Construction de quatre maisons d'habitation

Permis d'Urbanisme

PU 23/072

Approuvé par le Collège Communal
en sa séance du 03/06/2024
La Directrice générale, Le Bourgmestre

Habitation 3 Façade Avant 1:50

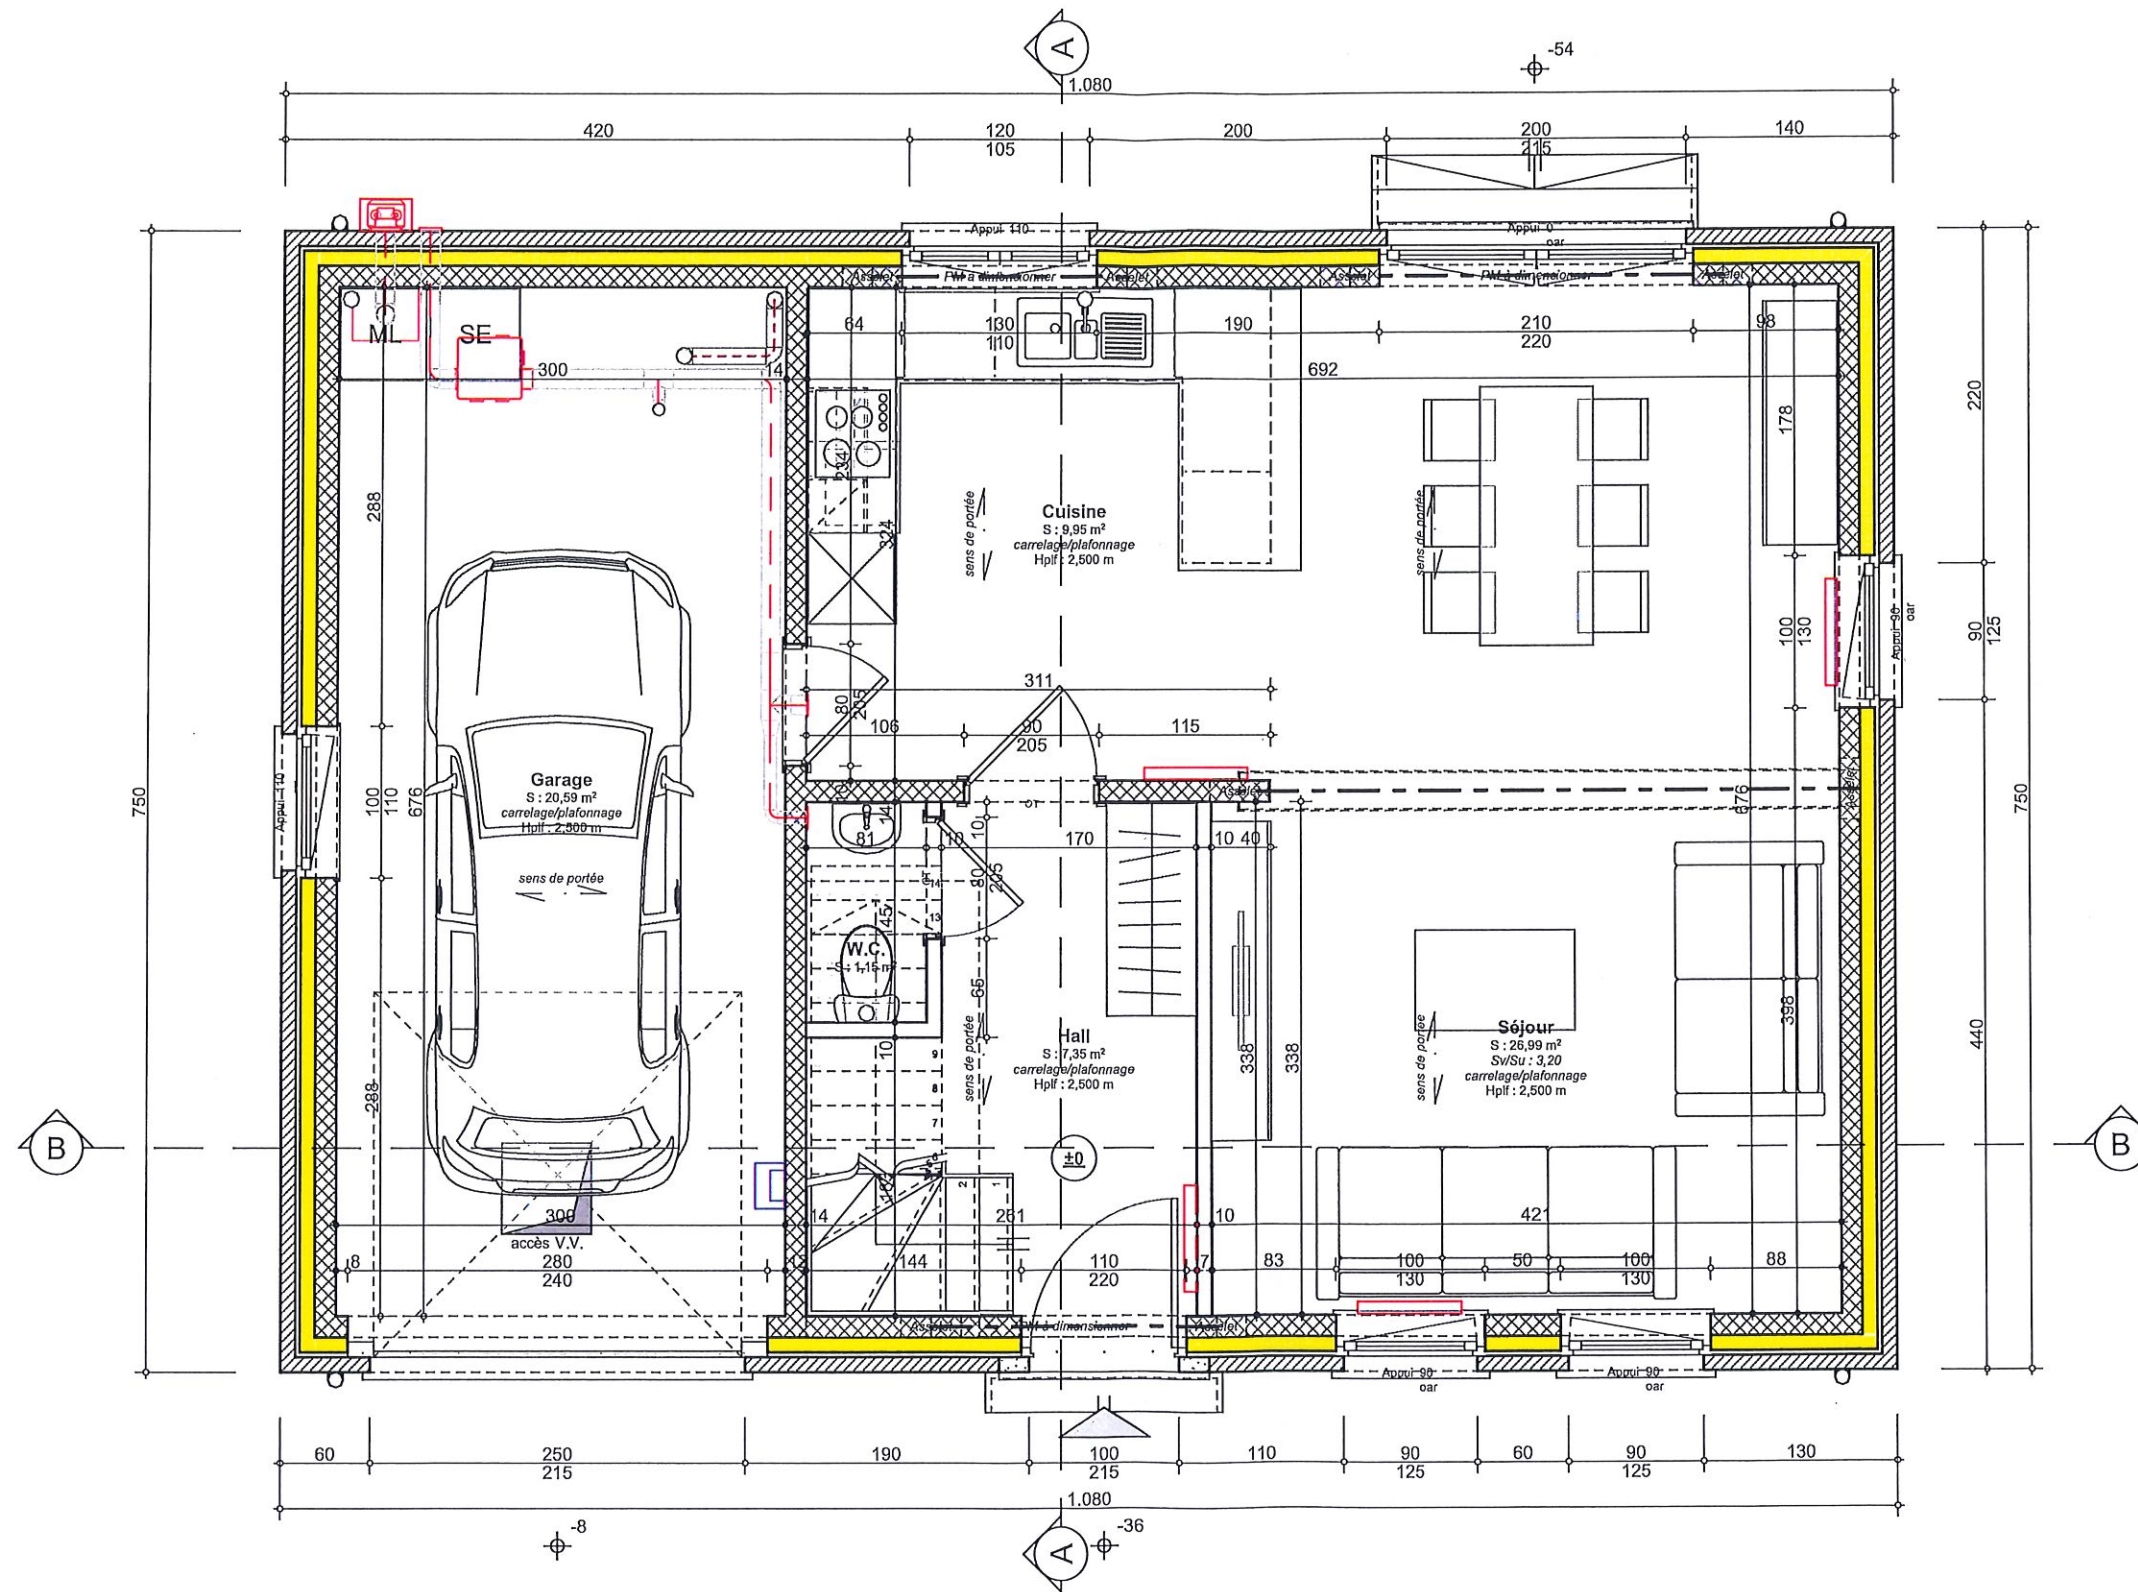
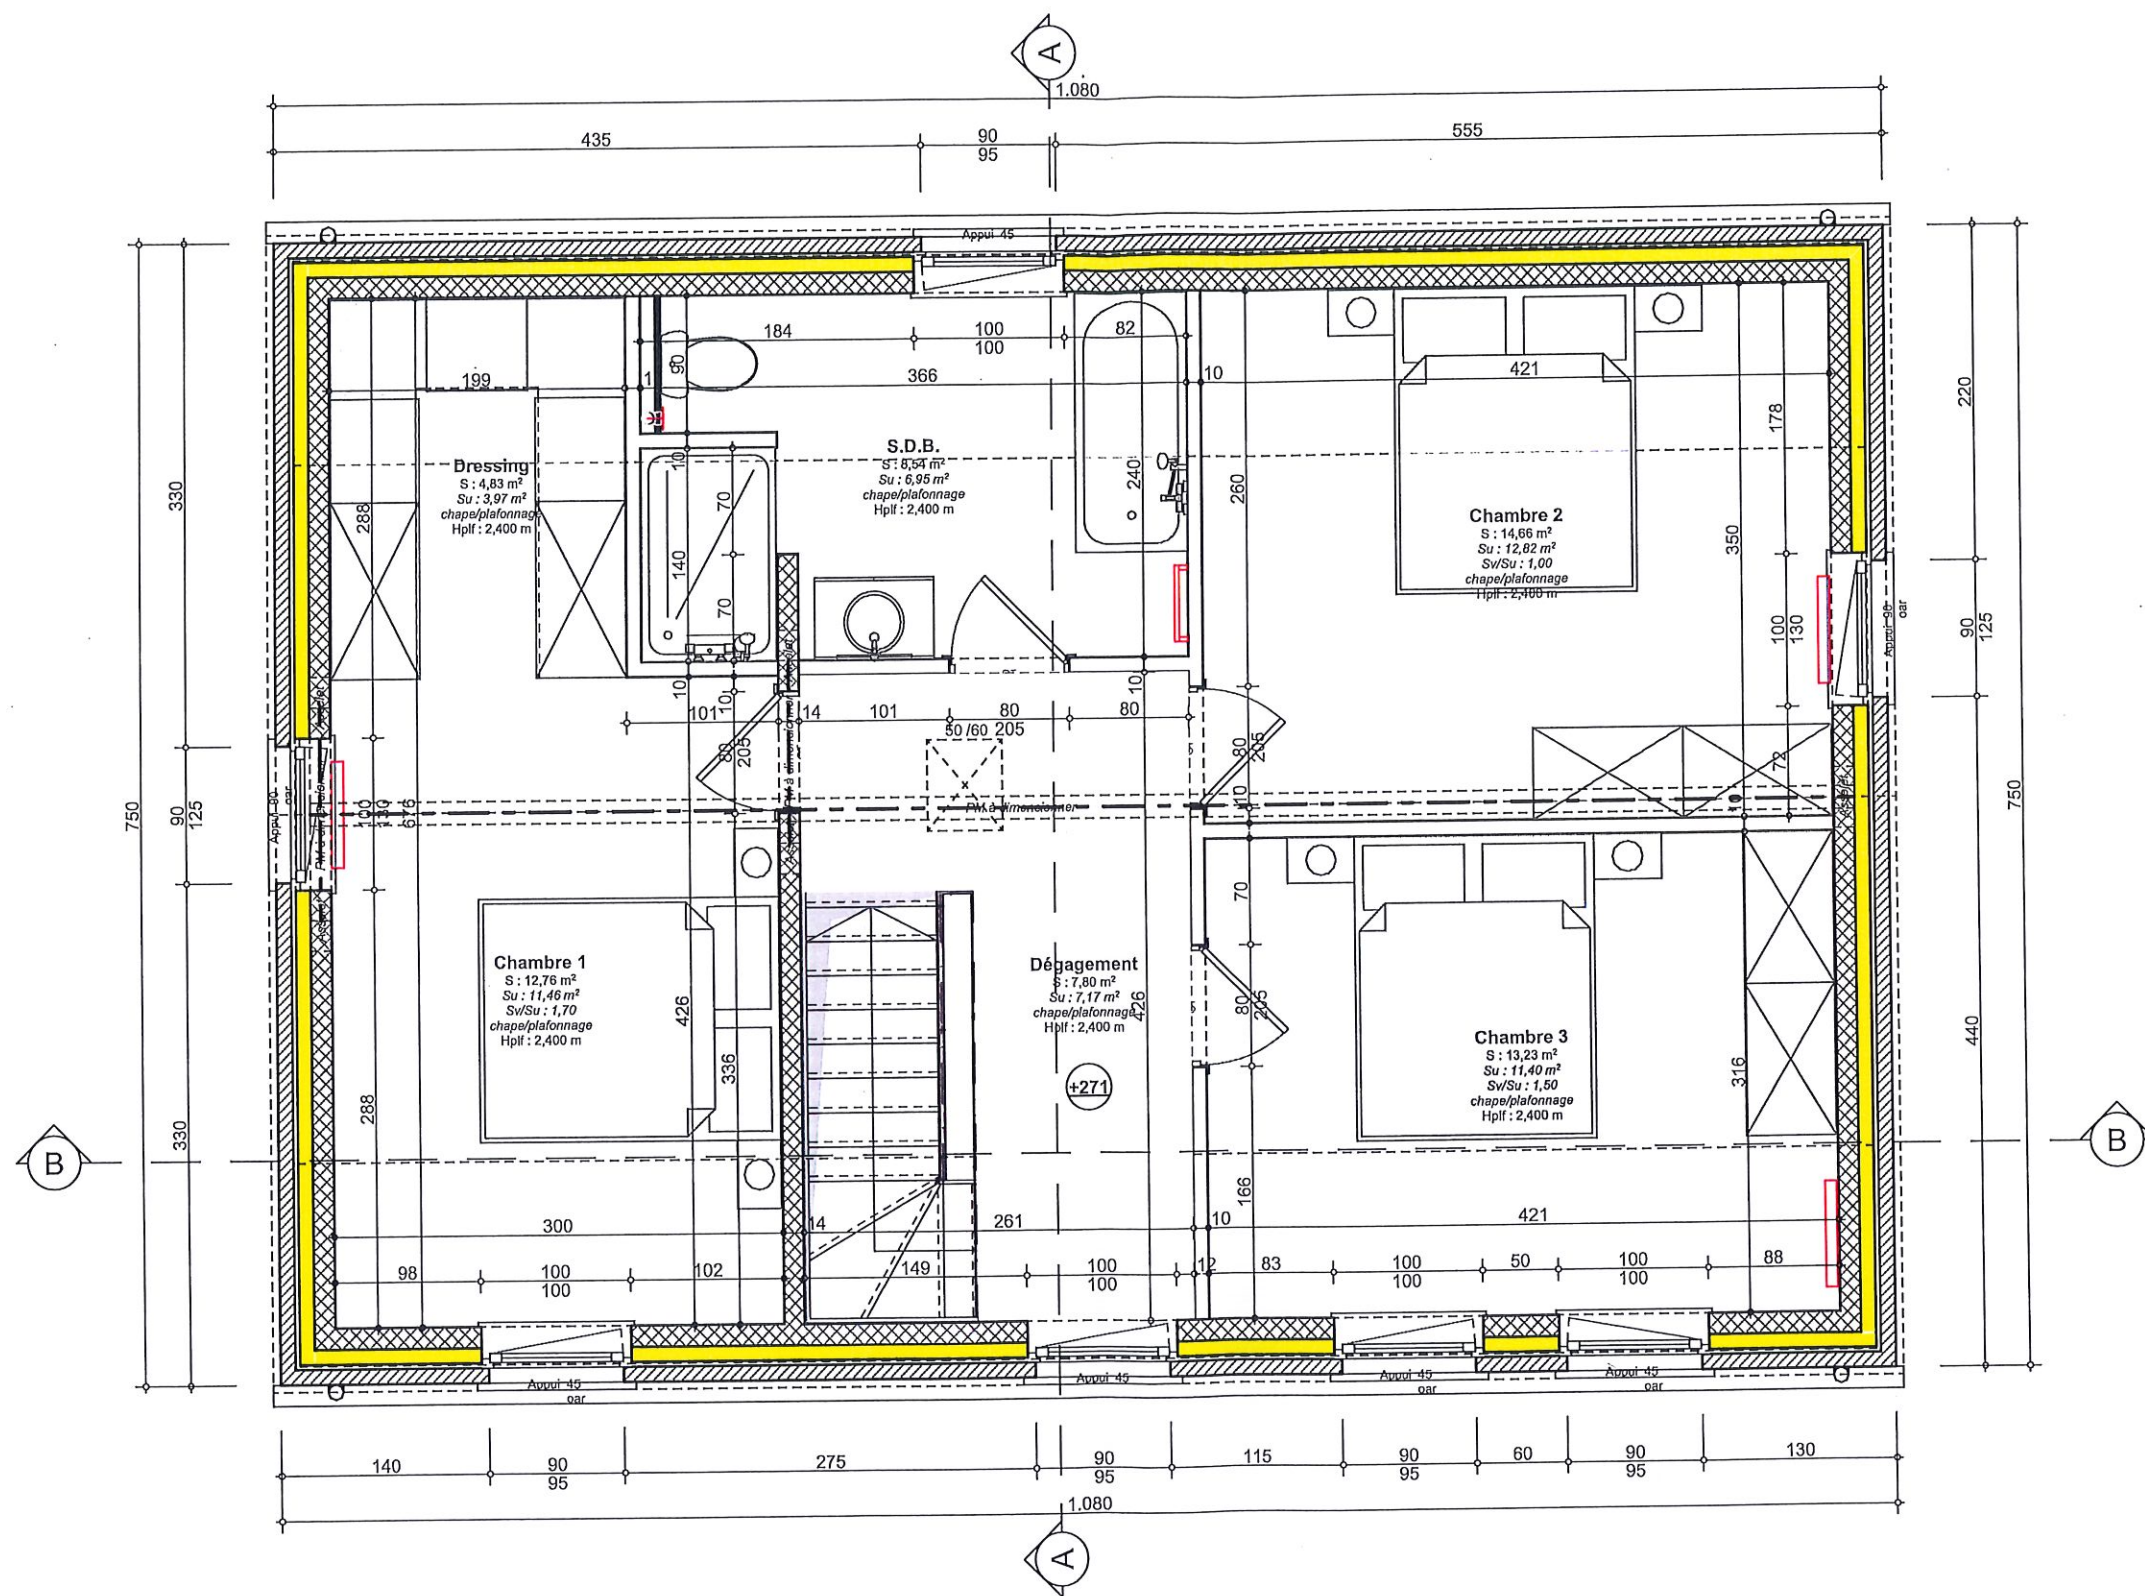
Sécurisation des baies d'étage à prévoir contre les risques de chutes (la pose de balustrades ou garde-corps ne pourra être exécutée qu'après obtention d'un permis spécifique ceux-ci ne figurant pas à la présente demande)
